Granskningsutlåtande

Detaljplan för Solhöjden Böle 1:150 m.fl.

Granskning av rubricerad detaljplan har pågått under perioden 2023-03-08 till 2023-04-09. Under den perioden har 18 synpunkter inkommit på granskningsförslaget varav sju är utan erinran.

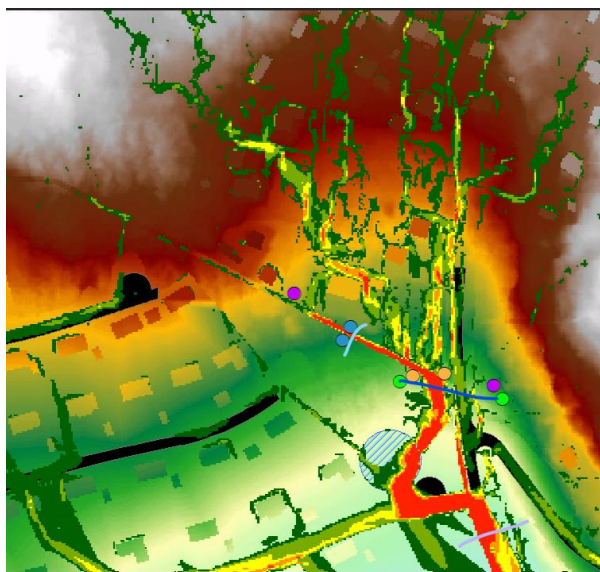
Det saknas uppgifter om storlek på flödet från markområdet uppströms planområdet, av Sweco benämmt som ”påtryckande flöde”. Enligt planbeskrivningen (bild 15) ska flödet avledas i samma system som dagvattnet från området 2 och 3. En uppskattning av flödet krävs för att kunna dimensionera systemet nedströms rätt. Det behövs också tydliggöras vem som ansvarar för det avskärande diket (kommunen eller samfälligheten), då det är markavvattning och inte dagvatten.

Kommentar: *Markavvattning är en parallell prövning som inte kan hanteras i detaljplanen. Detaljplanen skapar inga hinder för en eventuell markavvattning då det avskärande diket har planstöd och är beläget inom allmän platsmark.*

Bilden ovan visar på de förväntade flödena. Genom sektionen med ljusblått streck når maxflödet $0,5 \text{ m}^3/\text{s}$. Genom sektionen med ett mörkblått streck går $3,7 \text{ m}^3/\text{s}$ och genom den lila sektionen går $5,3 \text{ m}^3/\text{s}$.
